運用指針

地元及び関係機関との協議によるトンネル坑口位置の見直し

（舞鶴若狭自動車道 小浜西IC～小浜IC）

坑口位置を変更した構造変更計画

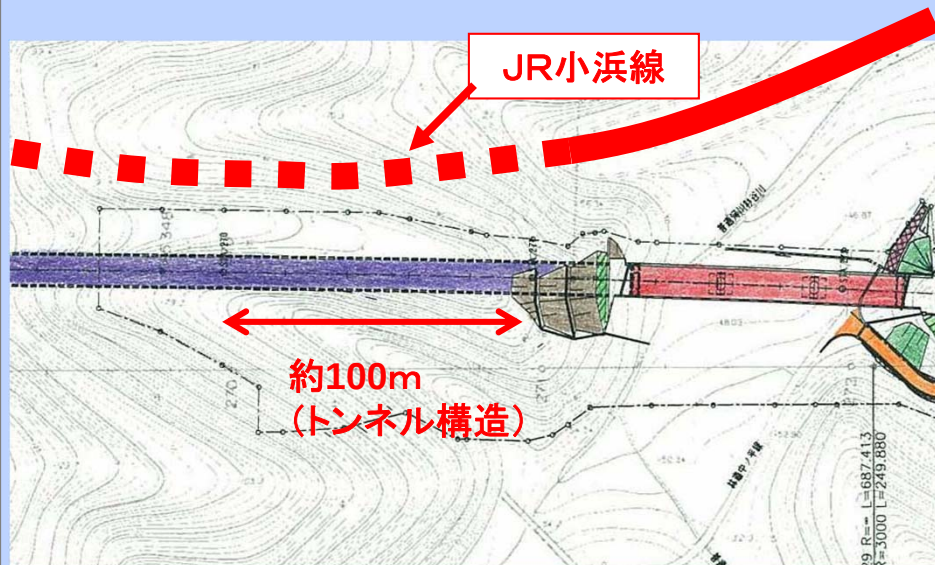
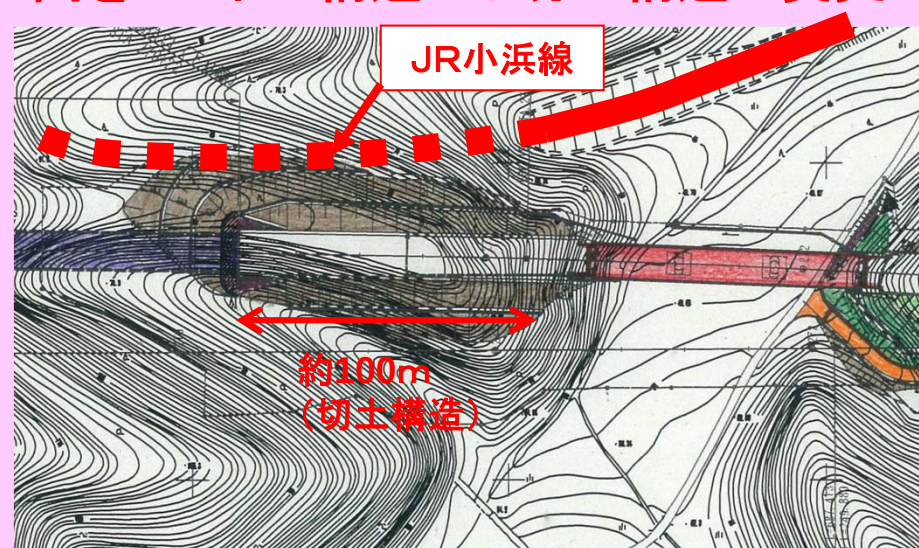
- ・切土掘削により、地山の変位がJR小浜線のトンネルに及ぼす影響について2次元FEM解析による影響評価を実施

- ・影響評価の結果、切土施工による影響は低い。
⇒計測管理による施工が可能

- ・JR西日本、地元住民、地権者と協議し、同意を得る

トンネル坑口位置を見直し、約100m区間をトンネル構造から切土構造に変更

●当初計画

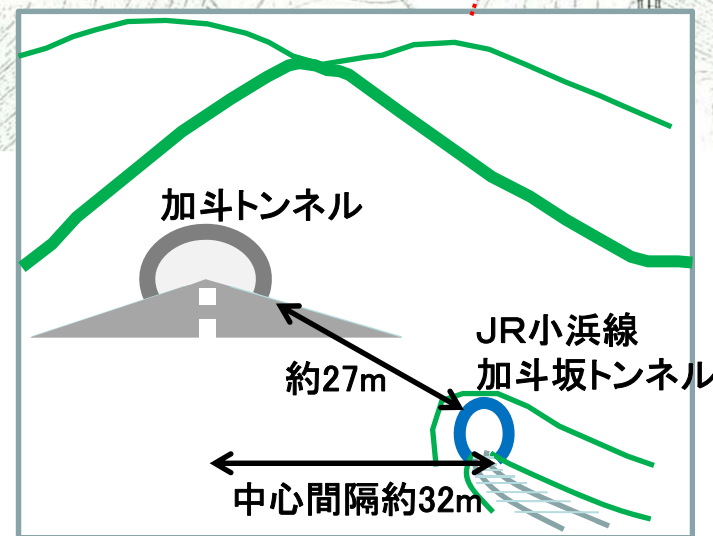
- ・加斗トンネルはJR小浜線加斗坂トンネルと近接することから、JR小浜線の坑口付近まで、工事による影響を考慮して、トンネル構造とした

JR小浜線のトンネルへの影響を考慮してトンネル構造で計画

トンネル坑口付近の構造について、トンネル構造から切土構造への見直し

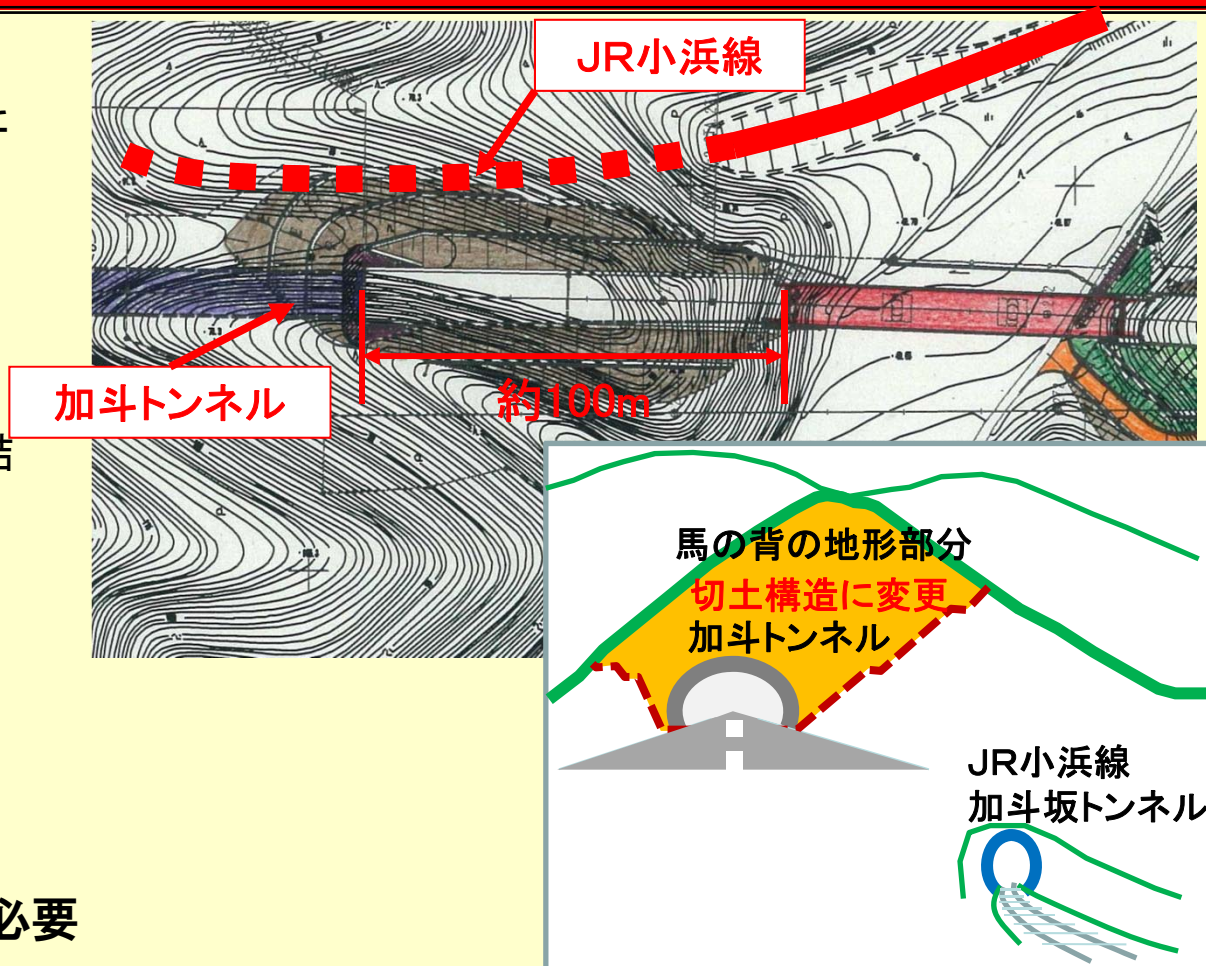
①坑口付近は馬の背の地形でかつトンネルの土被りが少ない区間が100m続いたため、切土構造による掘削ラインが広範囲に及ばない

②土質調査の結果から、切土掘削により、地山の変位がJR小浜線のトンネルに及ぼす影響を検討

⇒FEM解析による影響評価を実施し、結果、切土施工による影響は低い。

⇒計測管理による施工が可能

○数値解析による評価(FEM解析)

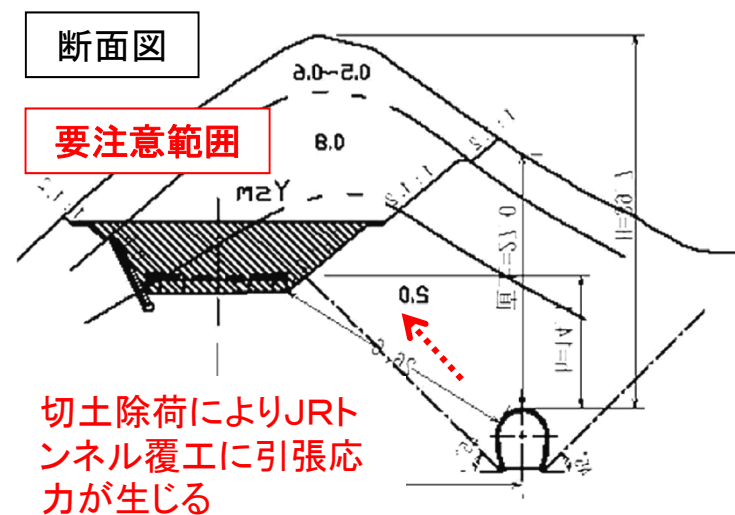
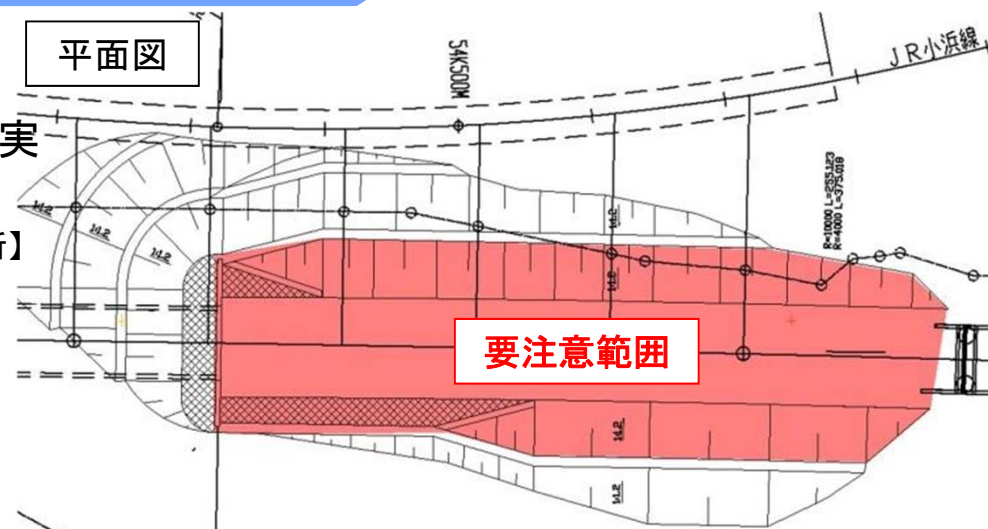
①JRトンネル覆工に発生する応力→許容値を満足

増加圧縮応力(-0.80kg/cm^2)【許容値 50kg/cm^2 】

増加引張応力($+0.46\text{kg/cm}^2$)【許容値 10kg/cm^2 】

②発破掘削時の地盤振動による既設トンネルへの影響：

最大振動速度(2.0cm/s)【管理目標： 4.0cm/s 】

上記により、H18.5に解析結果を基に鉄道総研及びJR西日本金沢支社と協議した結果、開削工法による対策工は不要。
計測管理による工事の実施で了解を得る。

用地追加買収範囲

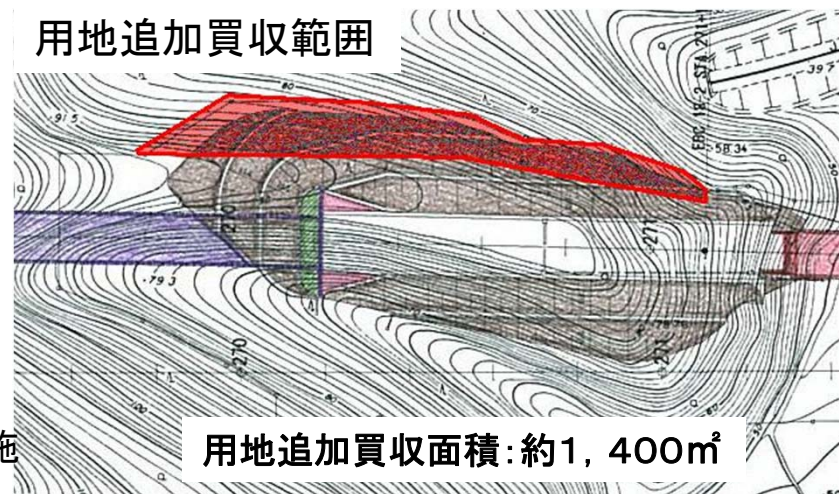
道路構造の変更について地元と変更設計協議を実施。
併せて用地追加買収(1,400m²)について地権者と協議

用地追加買収面積: 約1,400m²
